改善箇所説明図

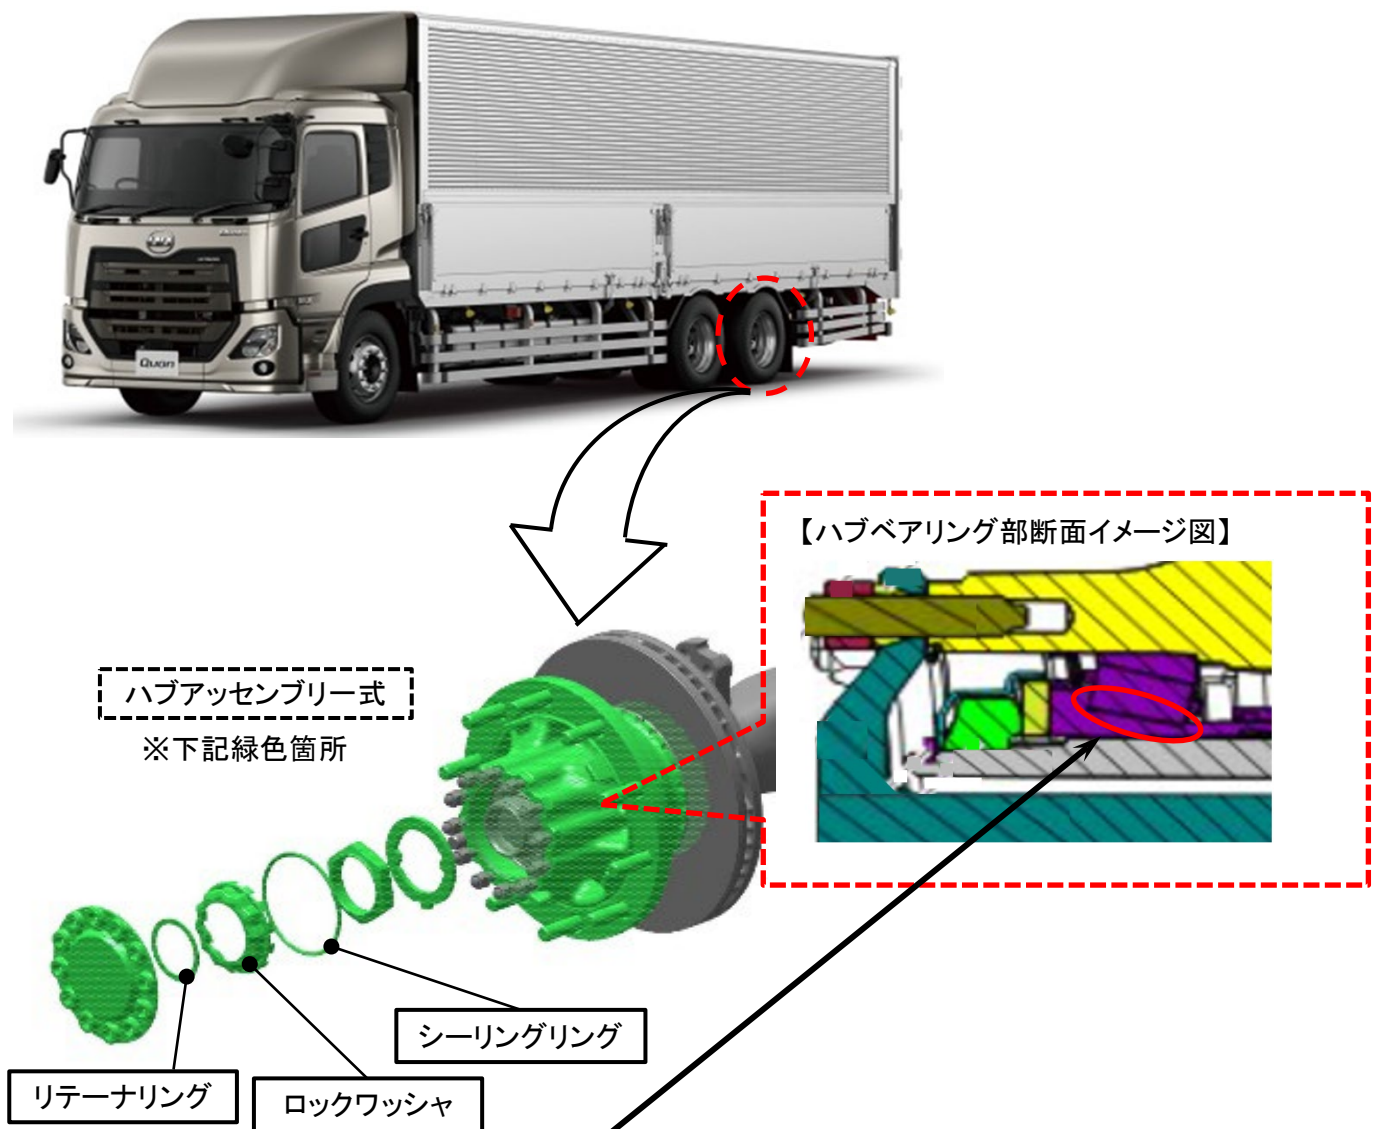
基準不適合発生箇所

非駆動の後後軸ハブアッセンブリにおいて、ロックワッシャの摩耗に関する評価が不十分なため、車両振動等により摩耗したロックワッシャが抜け出し、ハブカバーと干渉し異音が発生することがある。そのため、そのままの状態で使用を続けると、干渉により発生した摩耗粉がハブベアリング内に侵入してハブベアリングの焼付きが発生し、最悪の場合、火災に至るおそれがある。

改善措置の内容

全車両、非駆動の後後軸ハブナットにベアリンググリスを塗布したうえで、ロックワッシャ、リテーナリング、シーリングリングを新品に交換する。なお、ロックワッシャの抜け出しが確認された場合には、当該ハブアッセンブリー式を新品に交換する。
